Høringsuttalelse vedrørende

Saksnummer: 201002021, Røydlandsbekken kraftverk i Kvinesdal Kommune

Denne uttalelse er utarbeidet i samarbeid med og på vegne av boligeiere i Prestegarden byggefelt.

Kartutsnitt 1. viser planlagt plassering av stasjonsområde og veg og avstander til nærmeste boliger og til ungdomsskolen. Bekken mellom kote 8 og 9 blir benyttet som lekeplass og fiskeplass.

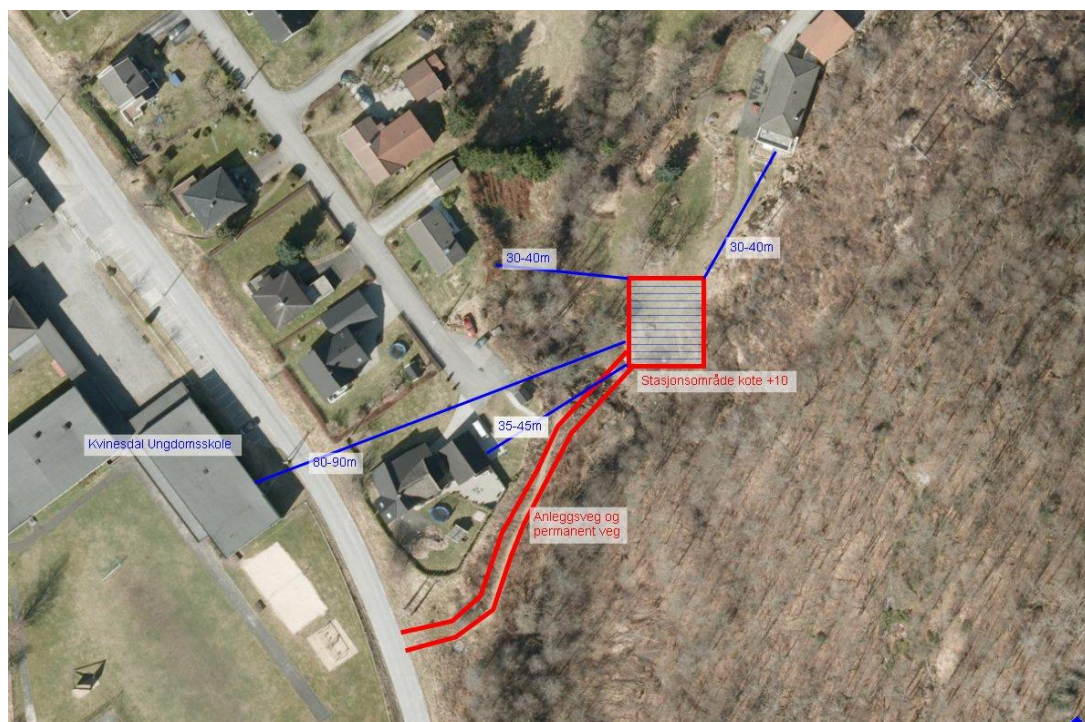
Stasjonsområdet er planlagt ca. 30-45m fra de 3 nærmeste bolighus, og tomtegrensen på stasjonsområdet kommer inntil dagens boligtomter. *Se kartutsnitt 1.* Det skal bygges 100m tilkomstveg fra fylkesveg frem til kraftverket. Denne vegen skal legges på laus morenemasser mellom nærmeste hage og Røydlandsbekken og det skal bygges en bro i de samme lausmasser over bekken. Vi er bekymret over hvilke påvirkninger det vil ha på de nærmeste hus/hager.

Anleggstomten kommer ca 90m fra Kvinesdal ungdomsskole og anleggvegens utkjørsel til Åsevegen blir 23-30m fra ungdomsskolen. Det er stor ferdsel av barn og ungdom langs Åsevegen, og vi er bekymret for at anleggstrafikk vil medføre økt risiko ved ferdsel på veien.

Et kraftverk vil lage støy, også om det etableres støydempende tiltak. Støy innenfra stasjonsbygget (turbin, generator, kjølevann, vifter, transformator), støy fra avløpskanalen og generell aktivitet fra personell kan dempes, men ikke fjernes. De nærmeste boligene blir 30-45m fra kraftverket. *Se kartutsnitt 1.*

Avløpskanalen vil vende mot bebyggelse og erfaringsmessig vil mye av duren fra turbin høres ut gjennom kanalen.

Kartutsnitt 2. Viser de 3 bekkeløpene nedstrøm kote 25. ca. 900 m gjennom Prestegarden blir berørt.

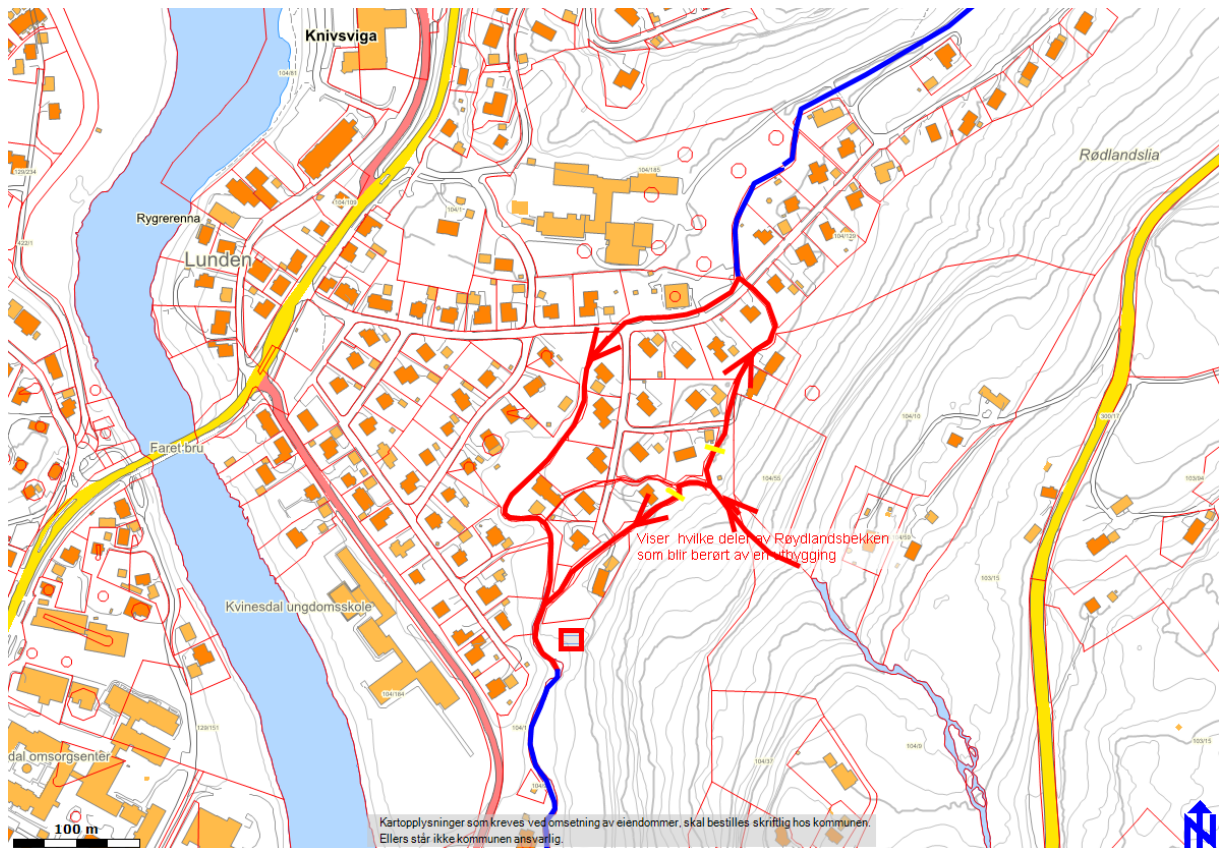
Se kartutsnitt2. Fra kote 25 deler Røydlandsbekken seg i 3 løp. Bekkeløpet mot nord renner ned i bekken fra Helldalen og denne igjen møter de andre 2 igjen 50 – 120 m oppstrøms stasjon. Til sammen utgjør disse 3 bekkene ca. 900 m bekkeløp gjennom Prestegarden boligfelt som blir påvirket av en utbygging av Røydlandsbekken. Røydlandsbekken er en betydelig gytebekk for sjøretten i Kvina og vi kan ikke se at en minstevannføring på 15 l/s vil bli tilstrekkelig som et avbøtende tiltak.
